Европейская экономическая комиссия

Рабочая группа по вопросам освещения и световой сигнализации

Правила № 148 ООН (устройства световой сигнализации)

Предложение по дополнению к поправкам серии 01 к Правилам № 148 ООН и к поправкам серий 06, 07, 08 и 09 к Правилам № 48 ООН

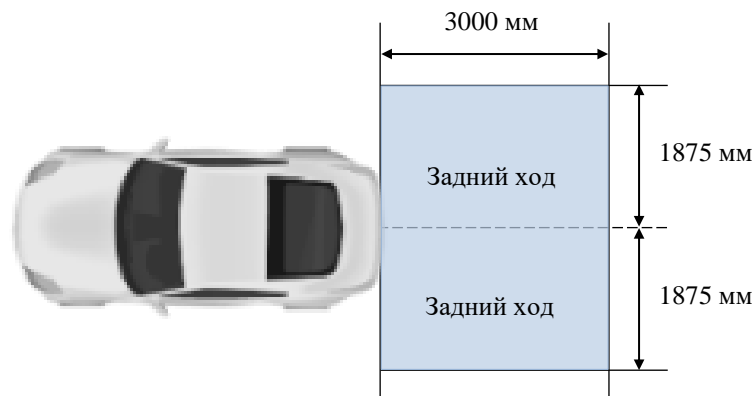
5.36.2.2 схема каждой проекции состоит из одного или нескольких основных элементов одного типа, расположенных на одной линии;

5.36.2.3 количество, размер, соотношение основных элементов схемы и расстояние между ними не ограничены при условии соблюдения требований пункта 6.27.5.

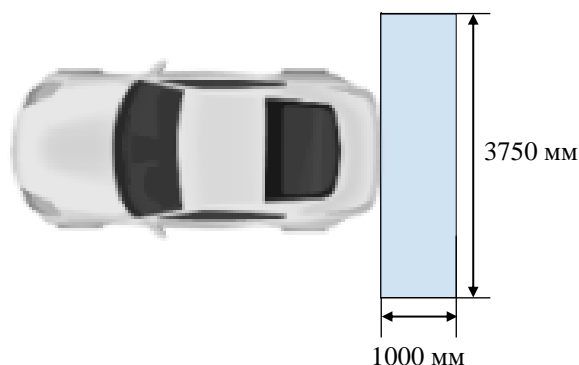
- «6.27 Проекция огня заднего хода**
- 6.27.1 Установка**
Факультативна
- 6.27.2 Число**
Одна или две проекции огней заднего хода.
Проектор(ы) огня(ей) заднего хода должен(ны) быть официально утвержден(ы) на основании поправок серии 01 и последующих серий к Правилам № 148 ООН.
- 6.27.3 Схема монтажа**
Таким образом, чтобы соблюдались положения пунктов 6.27.5, 6.27.6 и 6.27.9.
- 6.27.4 Расположение**
Таким образом, чтобы соблюдались положения пунктов 6.27.5, 6.27.6 и 6.27.9.
- 6.27.5 Зона проецирования**
- 6.27.5.1** Боковое расстояние от внешнего края проекции до продольной плоскости транспортного средства не должно превышать 1875 мм.
Продольное расстояние от дальнего края проекции до заднего края габаритной длины транспортного средства не должно превышать 3000 мм (см. рис. ниже).

- 6.27.5.2** Проецирование схемы, соответствующей заднему ходу, начинается от ближнего края, и проекция должна располагаться в пределах прямоугольника длиной 1000 мм и шириной 3750 мм, симметричного по отношению к средней продольной плоскости и примыкающего к краю габаритной длины транспортного средства (см. рис. ниже).

6.28.3 **Схема монтажа**

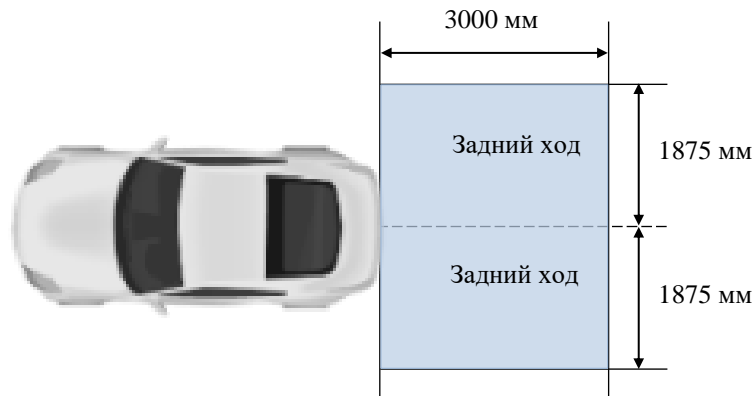
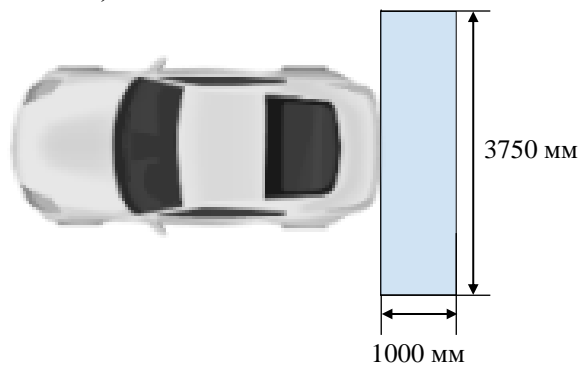
6.28.5 **Зона проецирования****6.28.5.1** **Боковое расстояние от внешнего края проекции до продольной плоскости транспортного средства не должно превышать 1875 мм.**

Продольное расстояние от дальнего края проекции до заднего края габаритной длины транспортного средства не должно превышать 3000 мм (см. рис. ниже).

**6.28.5.2** **Проецирование схемы, соответствующей заднему ходу, начинается от ближнего края, и проекция должна располагаться в пределах прямоугольника длиной 1000 мм и шириной 3750 мм, симметричного по отношению к средней продольной плоскости и примыкающего к краю габаритной длины транспортного средства (см. рис. ниже).****6.28.6** **Ориентация**
